改善箇所説明図

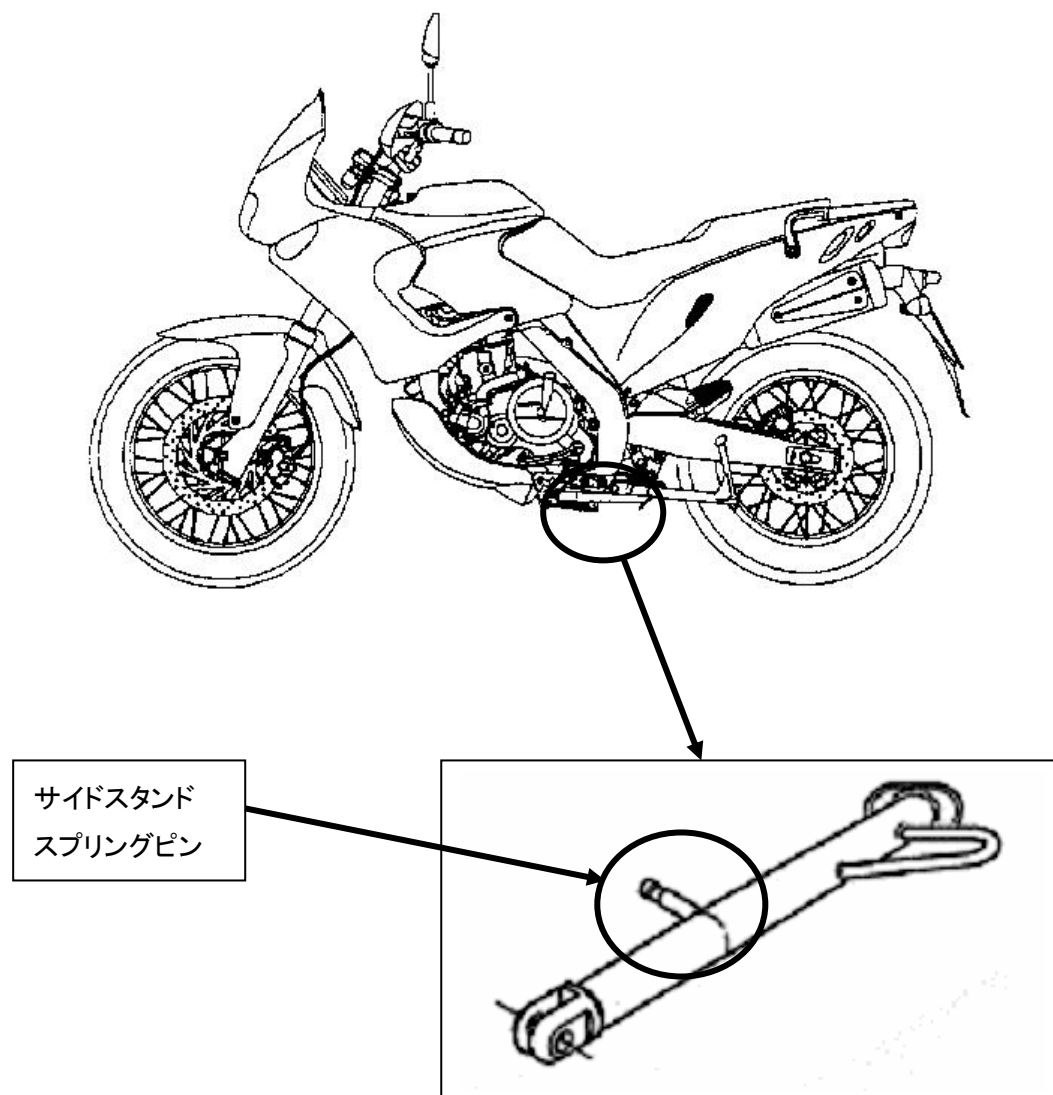
二輪車のサイドスタンドにおいて、跳ね上げた際に当該スタンドのリターンスプリングを固定しているピンが指定された材質となっていないため、強度が不足しているものがある。そのため、サイドスタンド操作を繰り返すと、走行中にピンが破損してサイドスタンドが下り、最悪の場合、走行安定性が損なわれるおそれがある。

改善の内容： 全車両、当該サイドスタンドを良品と交換する。

識別： 対策品には白色の点のペイントがある。
